Dakverdieping: Daglicht en uitzicht

Concept VO

Dit boek (Boek I) bevat antwoorden op vragen van de BBC ten aanzien van het FVO en enkele doorontwikkelingen daarvan. Boek II betreft een samenvatting van het technisch VO. Boek III betreft een samenvatting van het totale integrale VO per gebouwdeel. Het ontwerp is het resultaat van een samenwerking tussen de Tweede Kamer, het Rijksvastgoedbedrijf en het Integraal Ontwerpteam (de architecten en adviseurs).

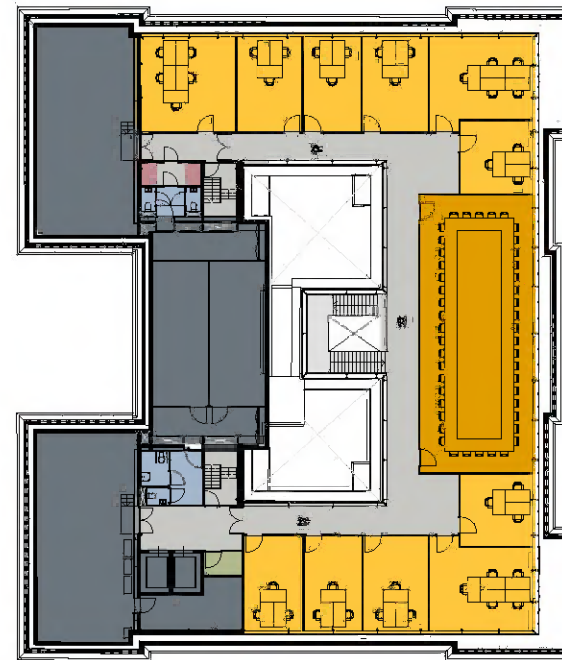
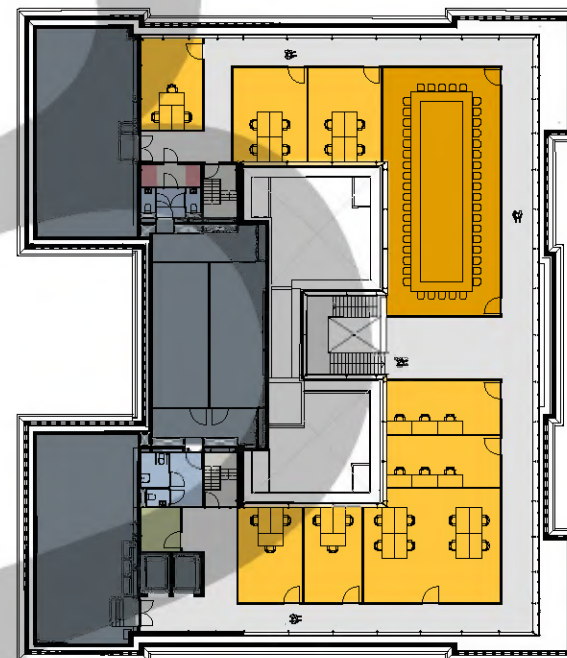
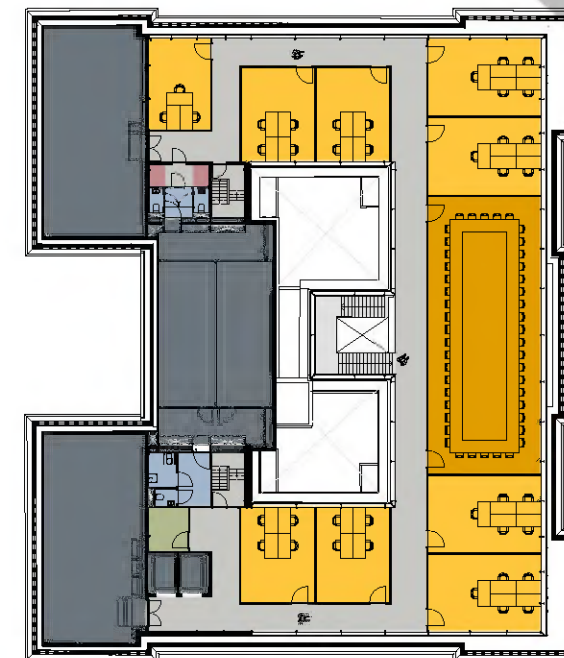
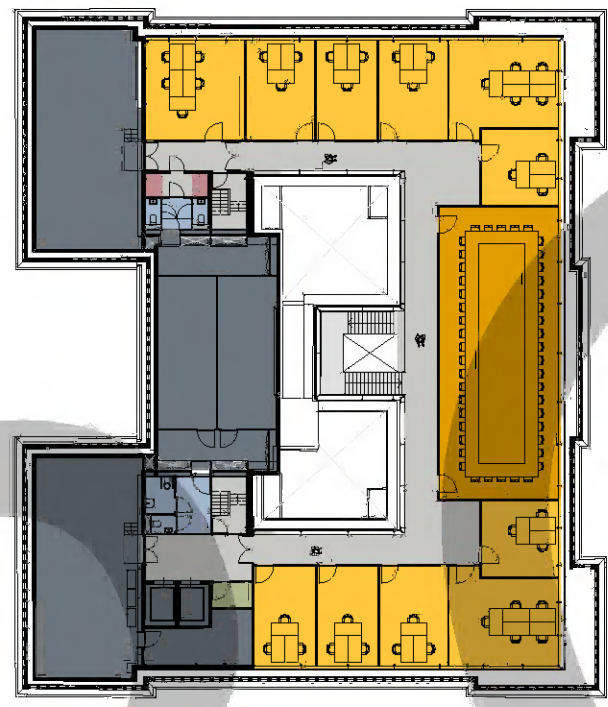
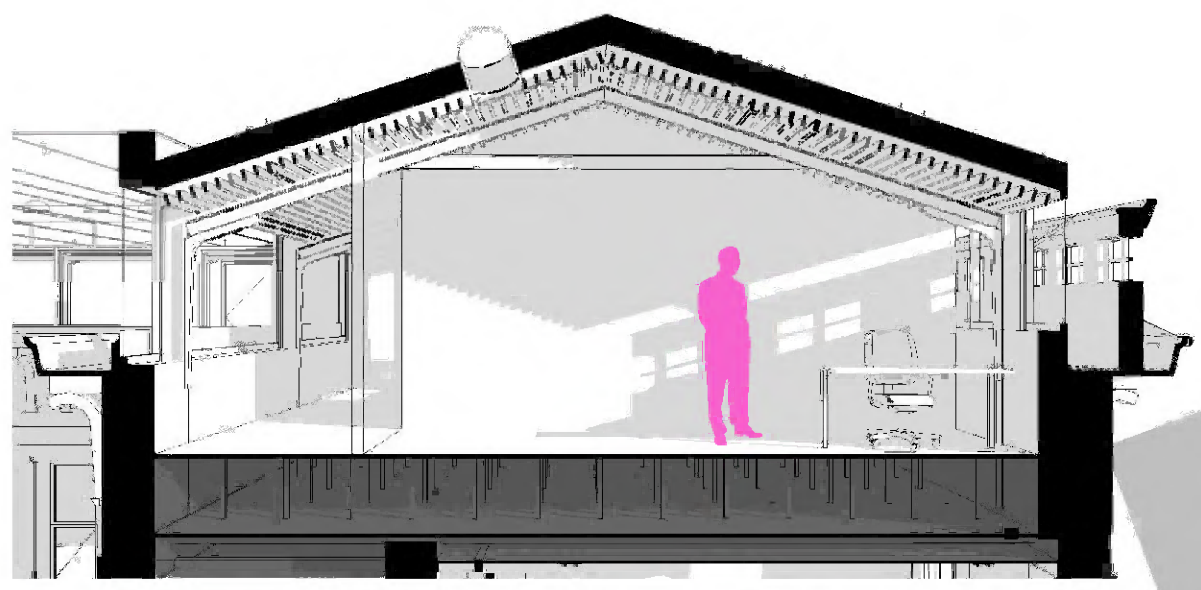
“Advies om bij de werkplekken zo veel mogelijk daglicht en uitzicht te creëren.”

- ▶ **Aanvullend onderzoek** heeft plaatsgevonden naar de indeling van de kantoorverdieping in de kap van K. Er zijn twee alternatieve plattegronden bekeken, waarbij de kantoren meer aan de zijde van de binnenhoven komen, in plaats van aan de buitenzijde van het gebouw. Dit levert dusdanig lange looplijnen, onoverzichtelijke gangen en onhandige hoekkantoren op dat voorgesteld wordt om de kantoren aan de buitengevel te houden.
- ▶ Doordat er minder techniekrumten nodig zijn, is er bovendien **plek voor een extra kantoorruimte**. Dit wordt samen met de daglichttoetreding in kantoren en fractiekamer hierna verder toegelicht.

Kelderlaag -01, Concept VO (26.06.2020)

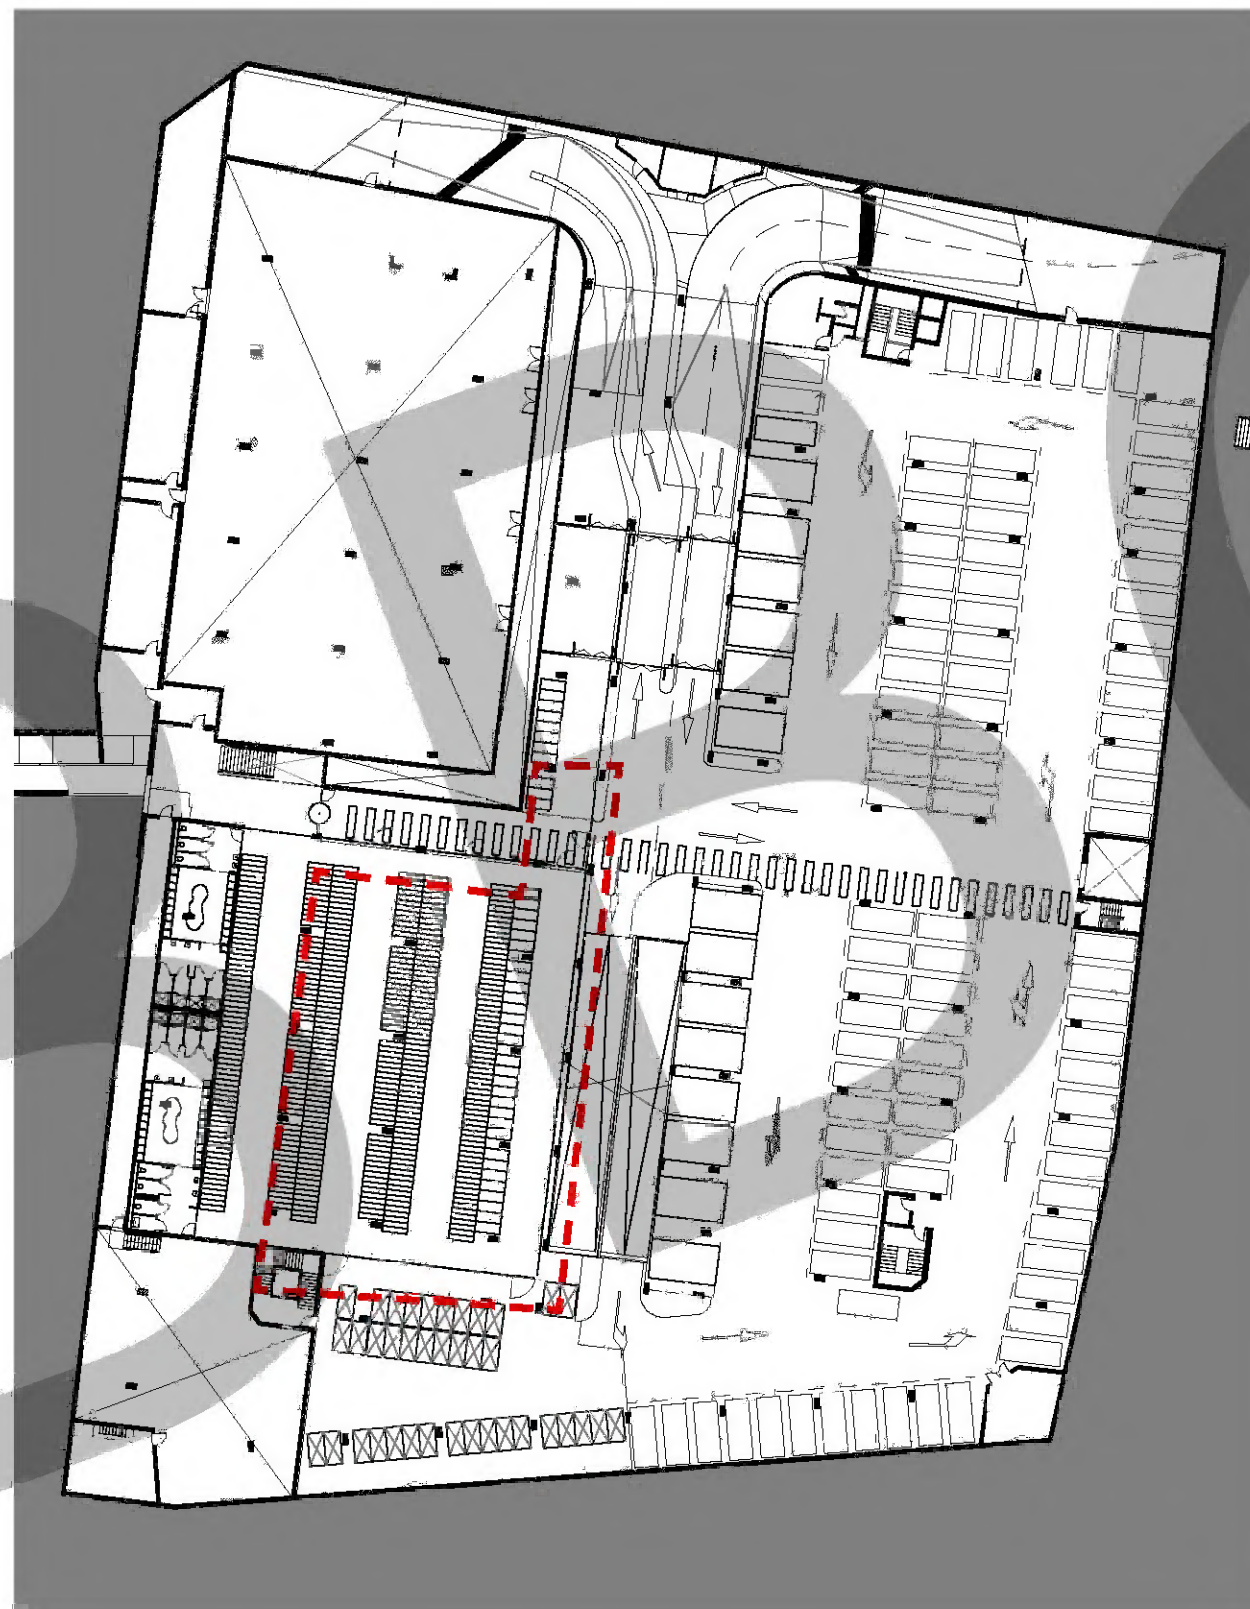
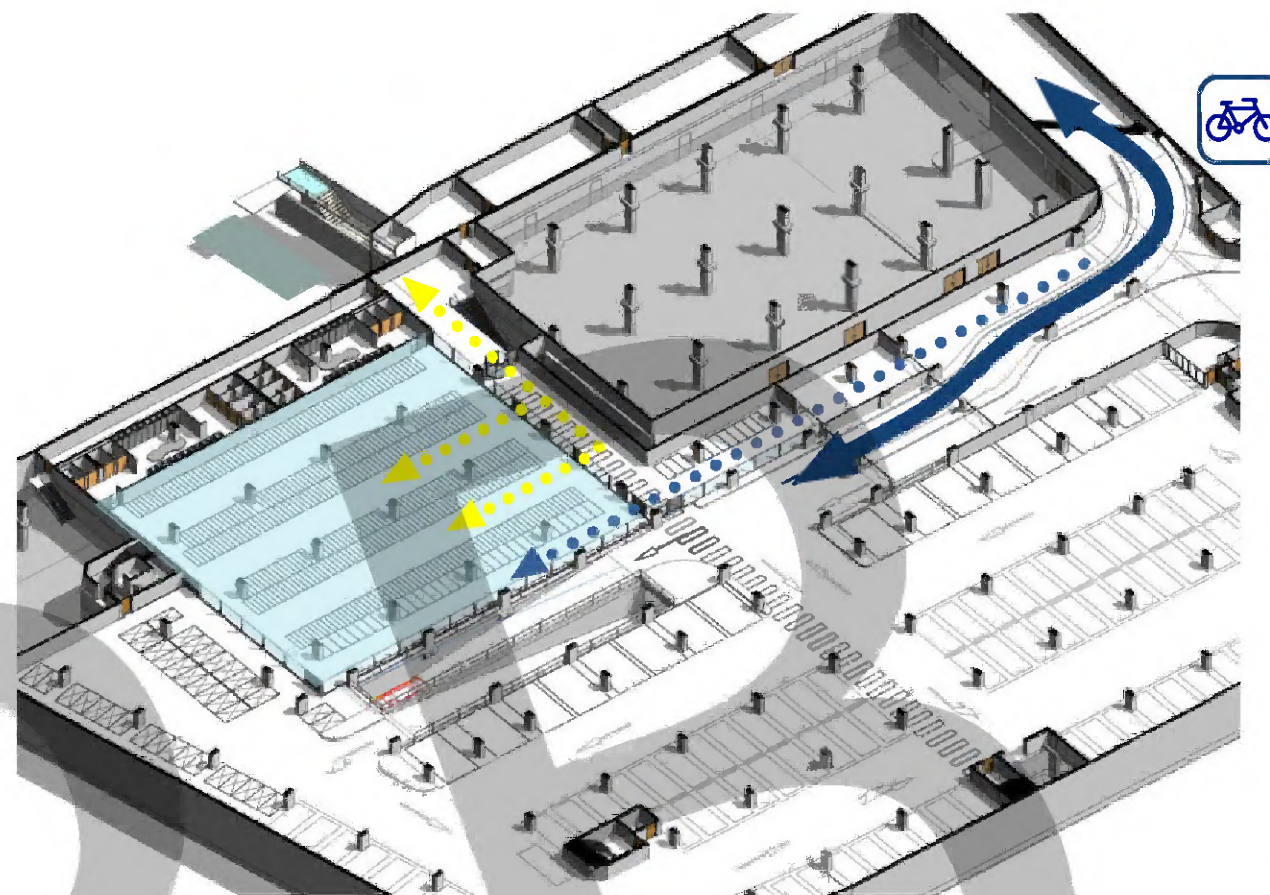
“De commissievoorzitter vraagt of het totale aantal plekken voor fietsen gelijk blijft ten opzichte van het aantal plekken in de huidige fietsenstallingen. Dat wordt nagegaan.”

- ▶ Conform vermelding in het "Programma van eisen en wensen, d.d. 20-02-2019" zijn er **bestaand ca. 380 plaatsen**.
- ▶ G.b.v. FVO zijn er ook **20 plaatsen gevraagd** voor EK, RvS en AZ.
- ▶ Conform PVE zijn er 400 fietsenstallingen ingetekend. De aantallen voor de Tweede Kamer zijn dus gelijk gebleven.

Kelderlaag -01

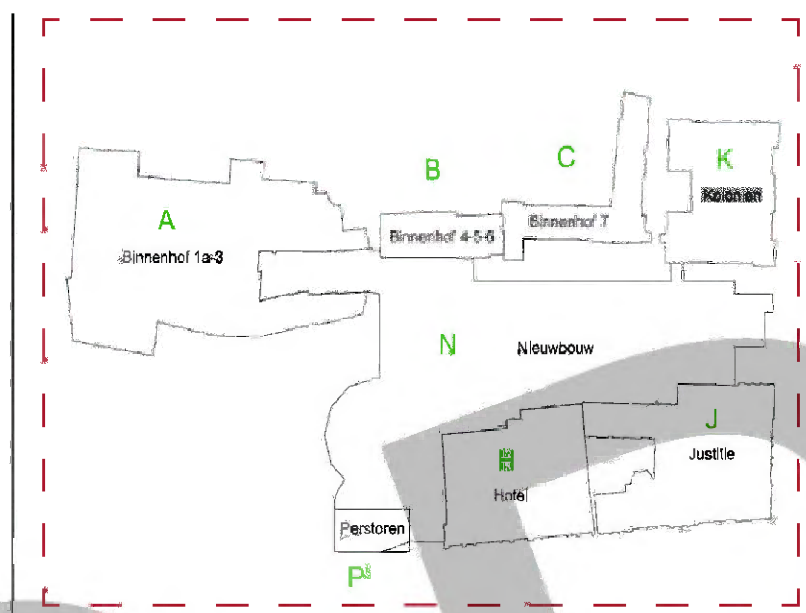
“De BBC is bezorgd of de in- en uitritten in het voorliggende ontwerp vanuit het oogpunt van de bestuurder even overzichtelijk en veilig zijn als de huidige situatie, zowel bovengronds als ondergronds. De architect geeft aan dat er momenteel nog een studie wordt uitgevoerd naar de mogelijkheden voor de in- en uitritten.”

- ▶ In- en uitritten zijn ontwerpmatig nader onderzocht, met veiligheid als uitgangspunt.
- ▶ In het concept VO 26-06-2020, zoals hiernaast weergegeven, gebruiken auto's dezelfde in- en uitritten als de huidige toestand.
- ▶ Een afgezonderde zone van de uitgaande hellingbaan wordt geschikt gemaakt om als toegang van de fietsenstalling te dienen.

Algemeen: Materiaalkeuze

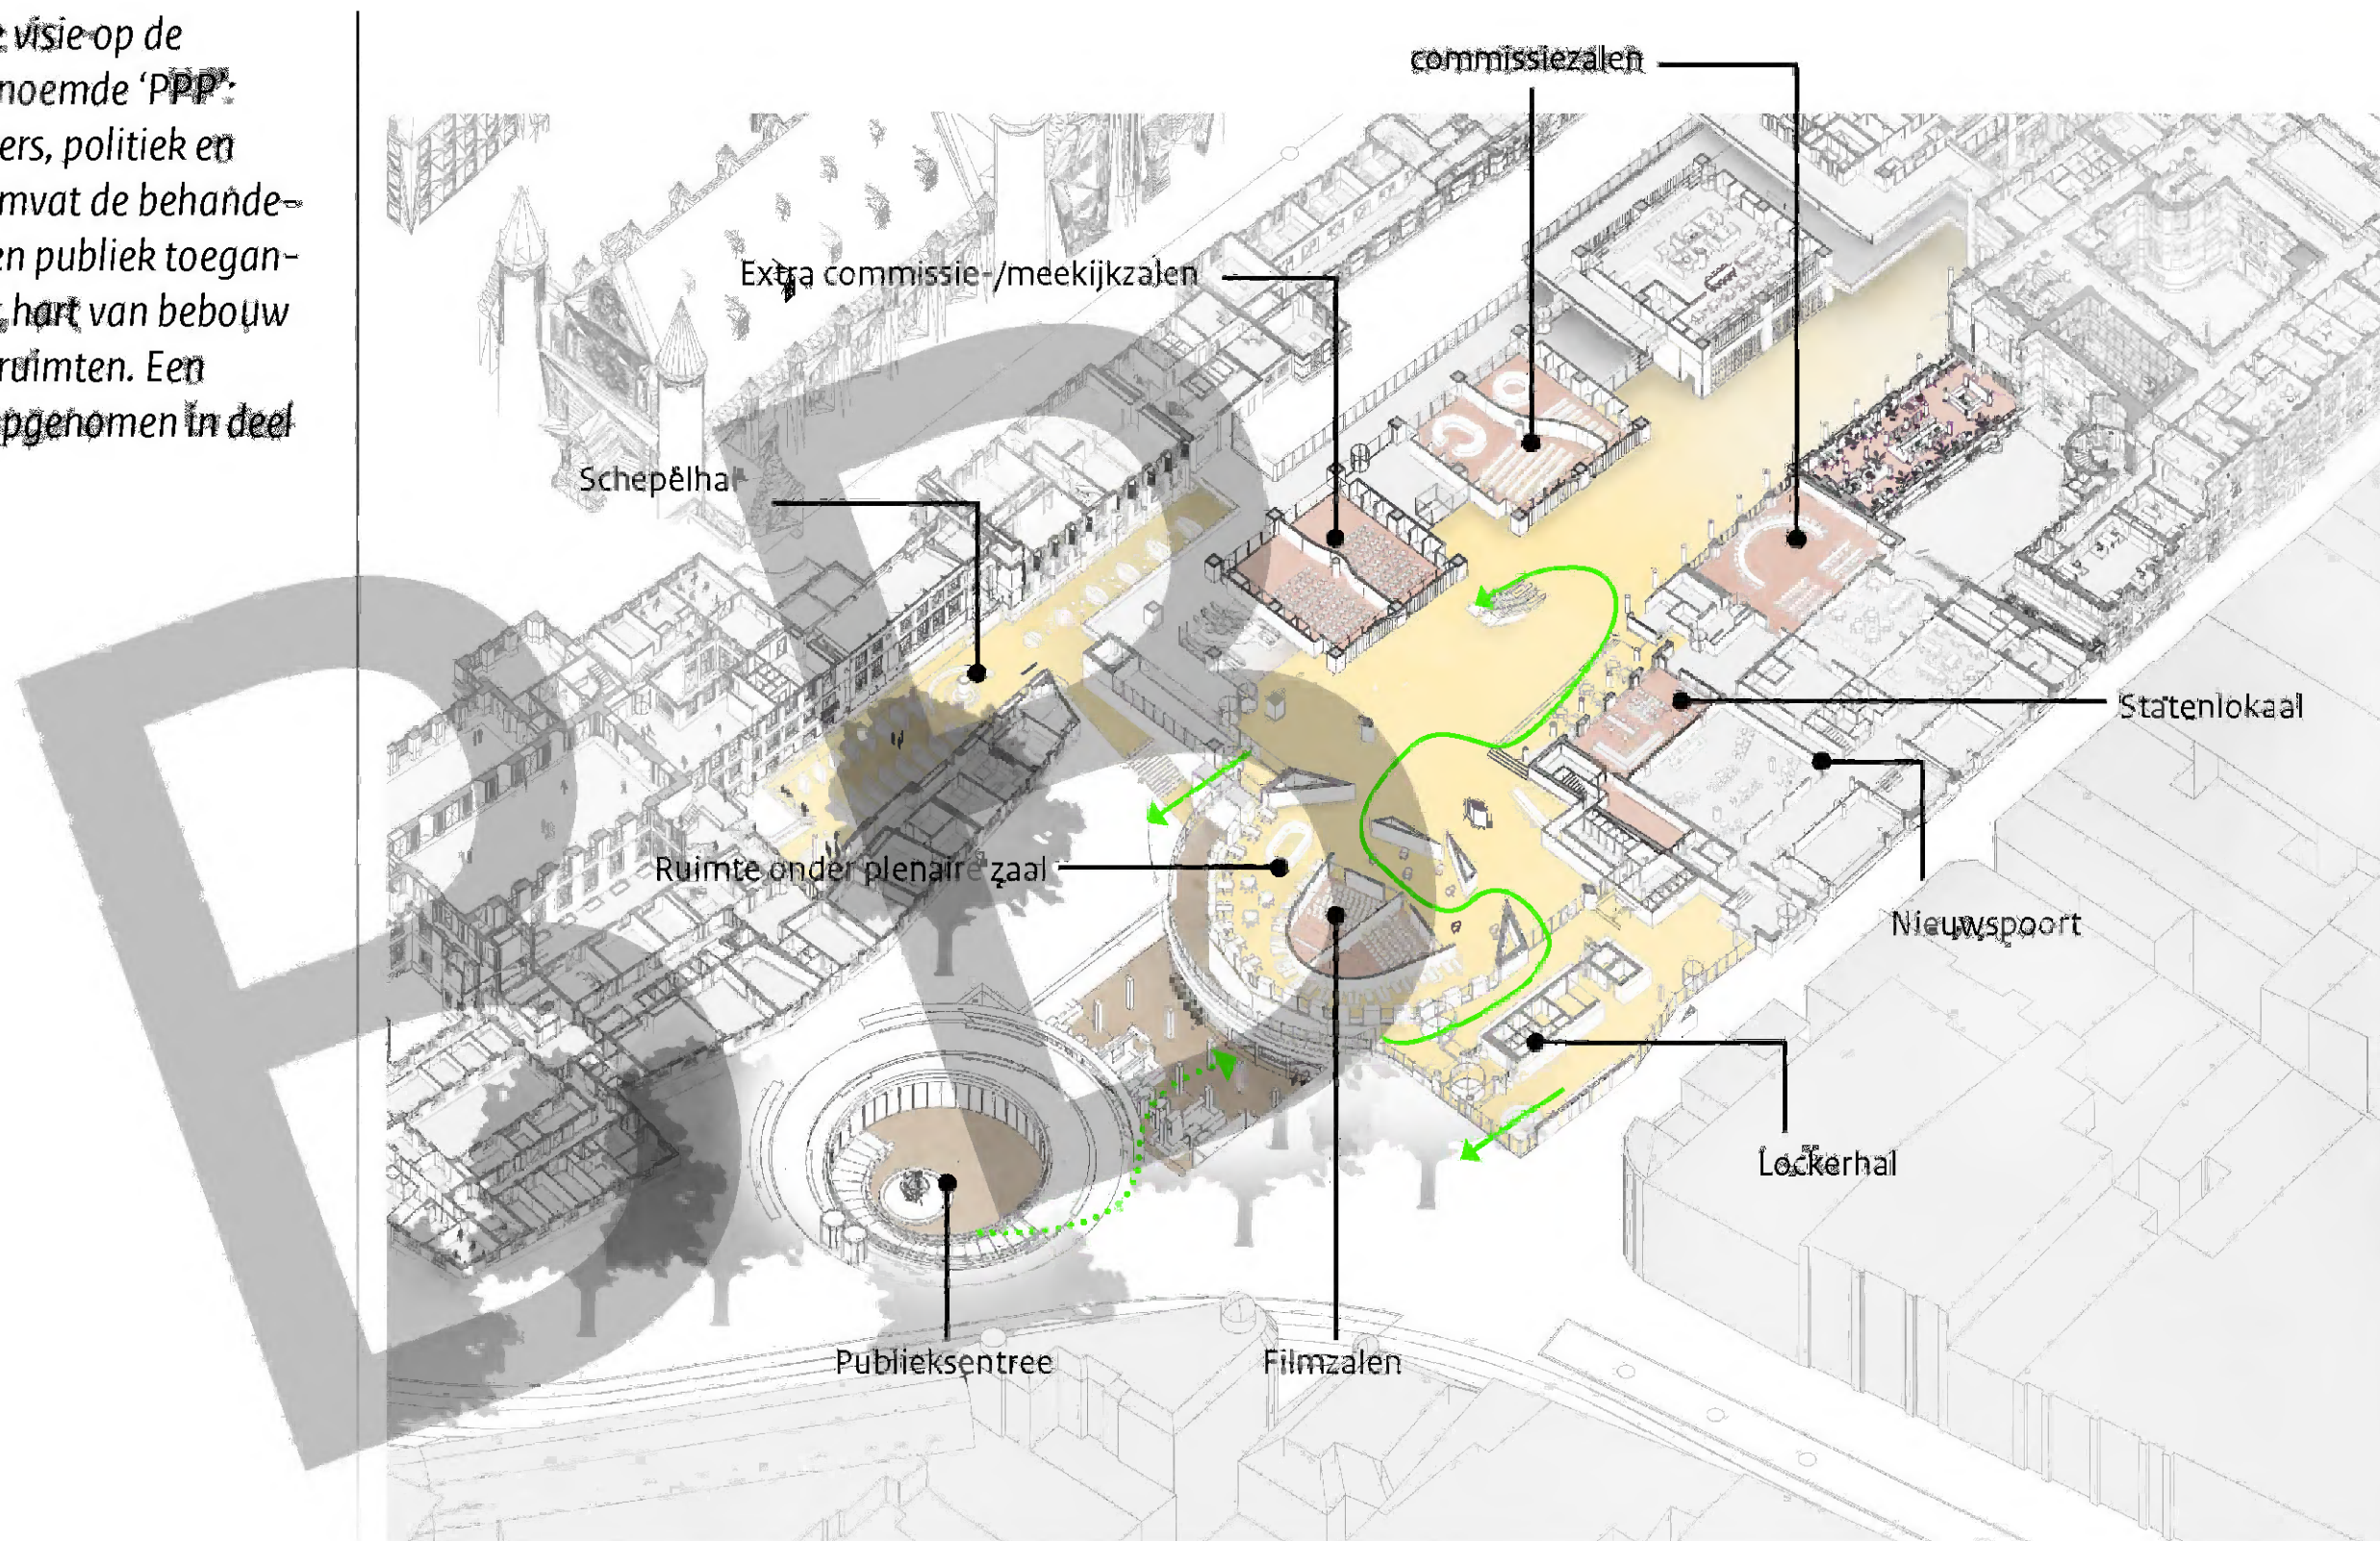
"De BBC wenst betrokken te worden bij de materiaalkeuze. Dit komt terug in het Definitief Ontwerp."

- ▶ **Materiaalkeuze** wordt nader onderzocht in het Definitief Ontwerp, in relatie tot sfeer, akoestiek, budget, etc.
- ▶ De DO-fase zal **eenzelfde traject** hierin volgen als de VO-fase met afstemmingen met de BBC, de gebruikers in brede zin en het RVB.
